# ZMĚNOVÝ LIST

Stavba:	Oblastní nemocnice Jičín – Novostavba pavilonu „A“ pro laboratoře a onkologii		
Objekt:	VON - Vedlejší a ostatní náklady stavby		
Předkládá:	Geosan Group a.s.	Datum:	13.09.2021

Přeložky sítí nad rámec projektové dokumentace

Stavba:	Oblastní nemocnice Jičín – Novostavba pavilonu „A“ pro laboratoře a onkologii		
Objekt:	SO 01 Pavilon A		
Předkládá:	Geosan Group a.s.	Datum:	04.10.2021

Fotodokumentace ZL02

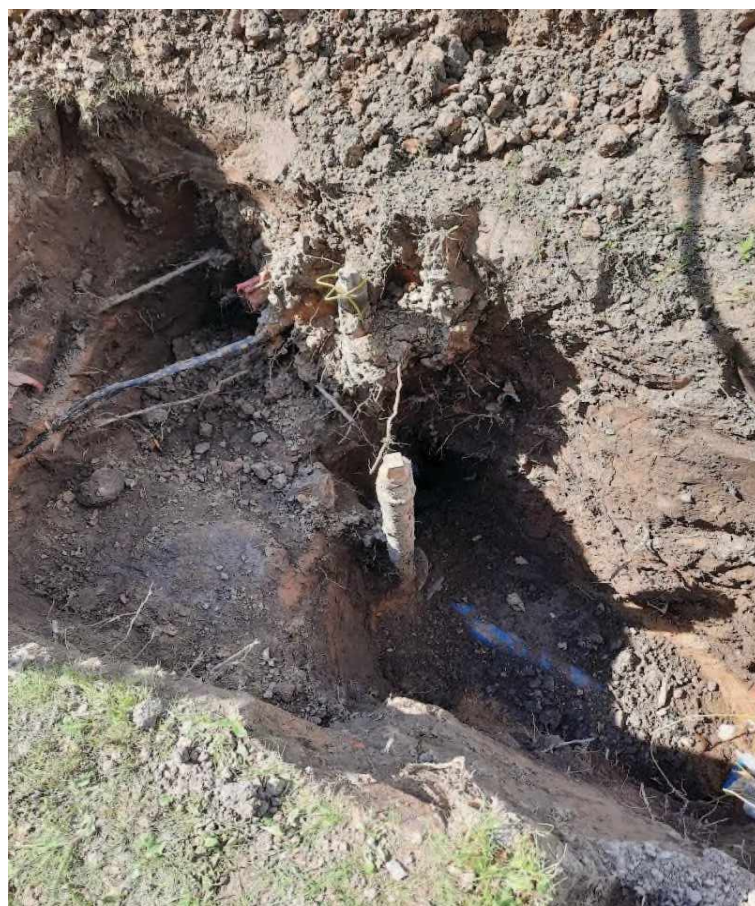
Přeložky sítí nad rámec projektové dokumentace

Odpojení stávajících sítí, jejichž umístění a rozsah byl jiný, než uváděla projektová dokumentace.

Zhotovitel stavby Geosan Group a.s., na základě zadávací projektové dokumentace zahájil práce na demolici stávajícího objektu a odpojení objektu od areálových přípojek inženýrských sítí. Ty byly na základě podkladů Oblastní nemocnice Jičín v době projektování zaneseny do koordinační situace stavby. Po zahájení prací na stavbě, bylo zjištěno, že stav na staveništi v rámci podzemních sítí plně neodpovídá zakresleným podkladům v koordinační situaci, kdy sítě jsou buď na jiné pozici, nebo je sítí v daném místě více. Z tohoto důvodu byly prováděny kopané sondy a postupně byly zástupcem ONJI identifikovány sítě, které nebyly součástí zadávací projektové dokumentace.

Dalším podstatným faktorem byl technický stav podzemních sítí, které se nedaly v předpokládané místě odpojit a bylo nutno hledat delší trasou místo odpojení, aby nebyl ohrožen chod nemocnice.

## 2. Situace provedených testování

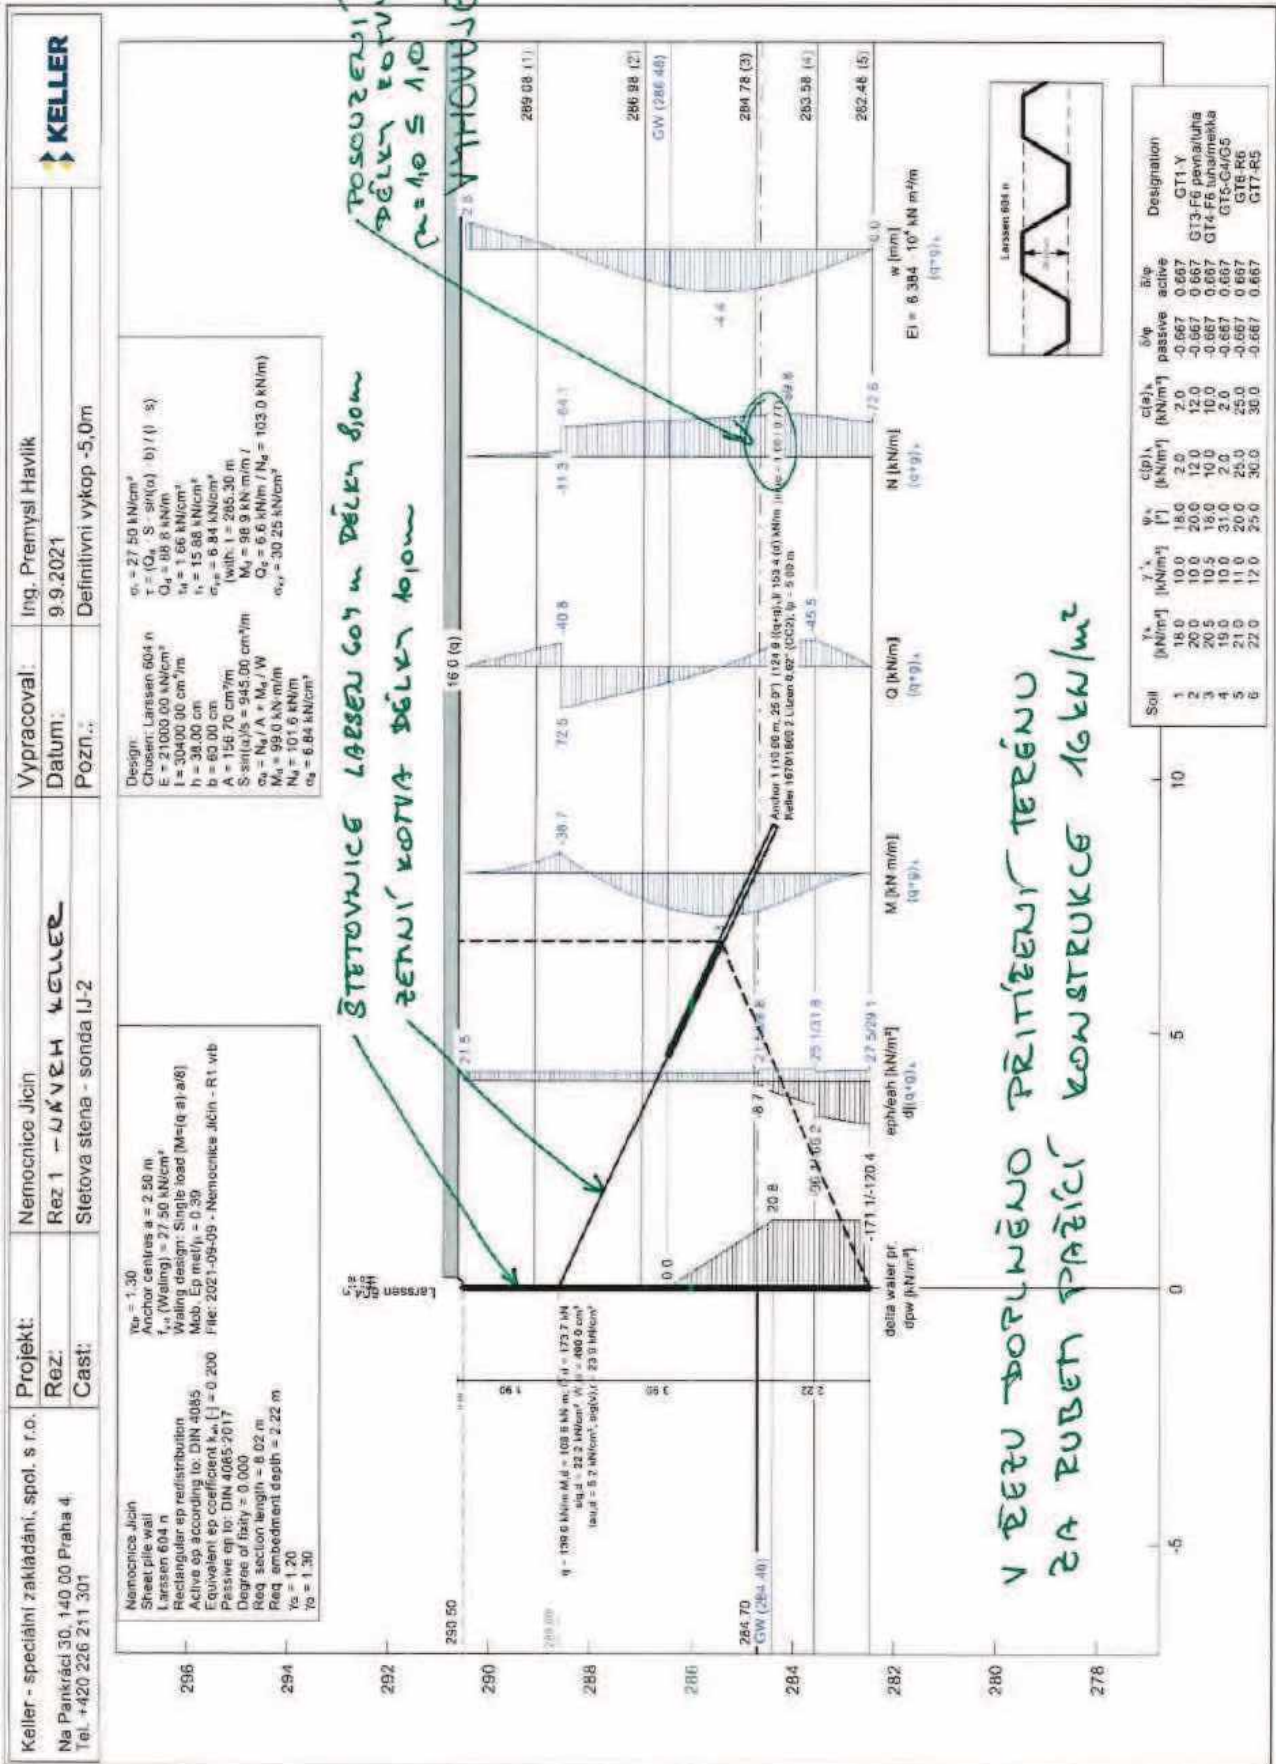
- a) Beranící pokusy byly provedeny v místech zakreslených v situaci (příloha 2)
- b) Ve všech případech bylo dosaženo vetknutí do hloubky 6,8-7,1m od terénu přičemž směrem k severozápadnímu rohu bylo vetknutí menší. (příloha 3)
- c) Testování na severní straně uvažované stěny nebylo z prostorových důvodů možno provést

Dle výše popsaného a provedeného testování, je možné v jihovýchodní části uvažovat se zaberaněním štětovnic maximálně do hloubky 7m. Dle SV takto zaberaněné štětovnice staticky vyhoví a není nutné dalších opatření.

V horní - severozápadní části nemohl být beranící pokus proveden, avšak s ohledem na testování v bodech 5 a 1, kdy bylo dosaženo vniknutí štětovnice pouze do hloubky cca 6,8 m (s citelně delší dobou beranění) lze předpokládat, že štětovnice nebude možné zaberanit hlouběji. Zároveň s ohledem na stoupající svah a tedy i hlubší výkop od terénu nelze uvažovat s jejich zkrácením jako na jihovýchodní straně jámy. Z výše uvedeného důvodu je nutné předvrtání- rozrušení horniny do hloubky minimálně 8m tak, aby bylo možné štětovnice do potřebné hloubky zaberanit. Bez předvrtání toto zaberanění není možné.
